これらのエラッタは、Spartan-3 XC3S2000 FPGA の量産デバイスおよびエンジニアリング サンプルの両方に適用されます。その他の Spartan-3 FPGA では、ここに記載したエラッタは該当しません。記載されている以外のデバイスをご使用の場合は、各デバイスのエラッタをご確認下さい。

最新版のエラッタ

図 2: Spartan-3 パッケージ マークの例

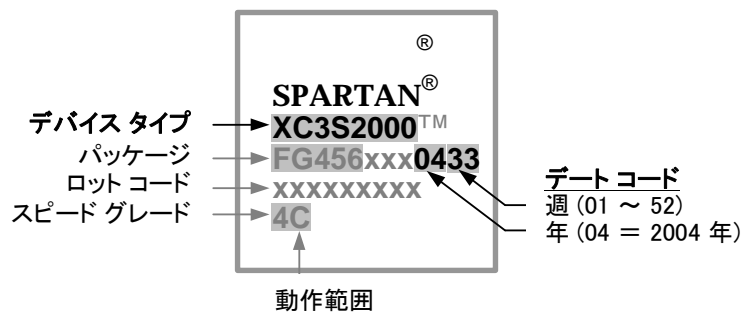
これらの新しいビットストリーム設定は、ザイリンクス ISE 6.3i サービス パック 1 よりデフォルトで設定されています。新しいバージョンは、2004 年 9 月 13 日よりザイリンクス ウェブ サイトから入手できます。デートコードが、2004 年 33 週を意味する「0433」以降の XC3S2000 FPGA は、新しいビットストリーム設定で検査されています。図 2 に Spartan-3 FPGA のトップ マーク例を示します。デバイス タイプおよびデートコードなどのハイライトされた部分から、該当デバイスを識別して下さい。

ザイリンクス ISE 6.3i 開発ソフトウェア サービス パック 1 以前のバージョンを使用して作成した Spartan-3 FPGA コンフィギュレーション ビットストリームは、再生成する必要があります。再生成されたビットストリームは、どの Spartan-3 デバイスでも問題なく使用できます。

図 3 : FPGA Editor で修正する場合

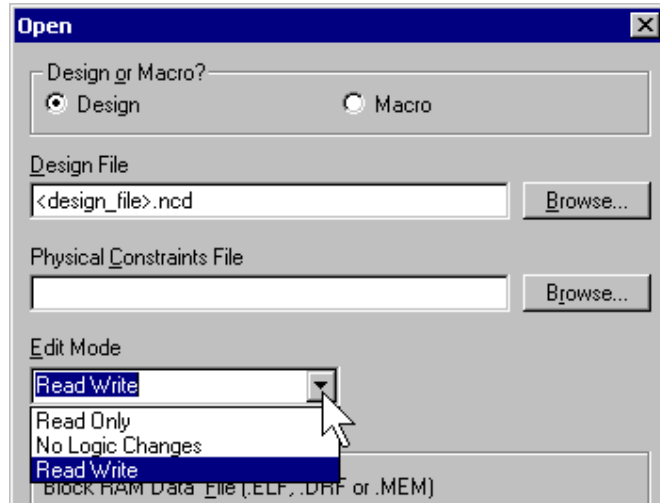
- FPGA Editor を起動するためには、Windows PC で [スタート] → [ザイリンクス ISE 6] → [アクセサリ] → [FPGA Editor] をクリックします。
- [File] → [Open] を選択します。次に、[図 3](#) に示すように、完成したデザインの *.ncd ファイルを選択し、Edit Mode を [Read Write] に設定します。

デザインが完成し、変更の予定がない場合、FPGA Editor を使用して FACTORY_JF 設定を更新する方法が最も容易です。
